# EXPLICATION MODIFICATION PLATINES EXO-1400 AIR / EXO-R1 AIR

## COMMENT DIFFERENCIER LES COQUES ET LES PLATINES ?

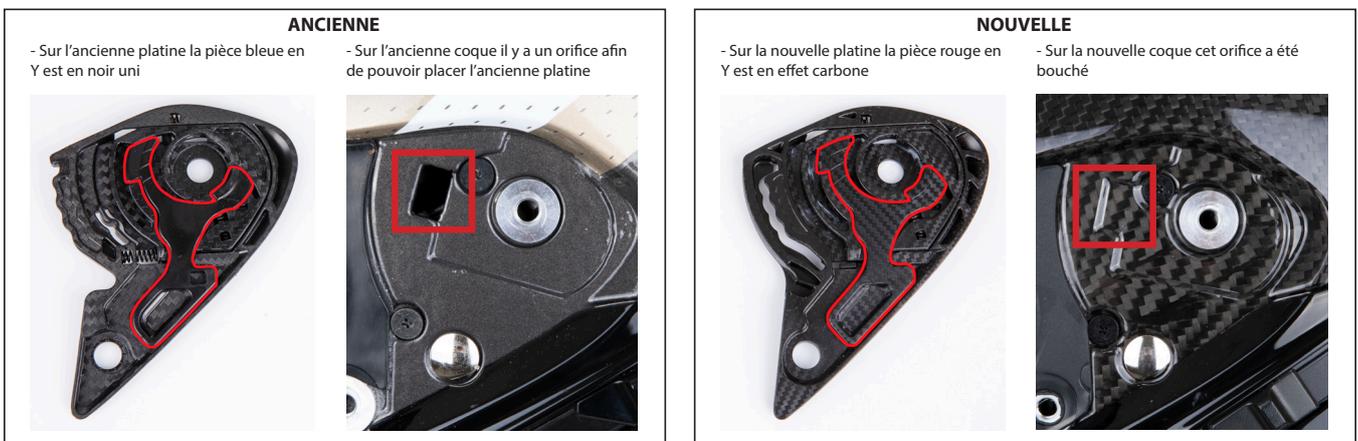
A partir de Janvier 2019 les productions d'EXO-1400 AIR (carbone et standard) sont équipés de la même platine pour écrans **KDF-16-1** que les EXO-R1 AIR.  
 Une légère modification de leur coque a également été effectuée ce qui rend l'installation des « anciennes » platines pour écrans **KDF-16** impossible.

De ce fait les « anciens » écrans **EXO-1400 AIR (KDF-16)** ne sont pas compatibles sur les nouvelles platines pour écrans **KDF-16-1** et vice-versa.

Les platines pour écrans **KDF-16-1** sont bien entendu compatibles sur les anciennes coques d'EXO-1400 AIR (pour celles produites AVANT Janvier 2019) pour que l'on puisse à terme n'utiliser plus qu'un seul type de platine et d'écrans compatible **EXO-1400/EXO-R1**, les anciennes platines (**KDF-16**) ne peuvent être installées sur les nouvelles coques.
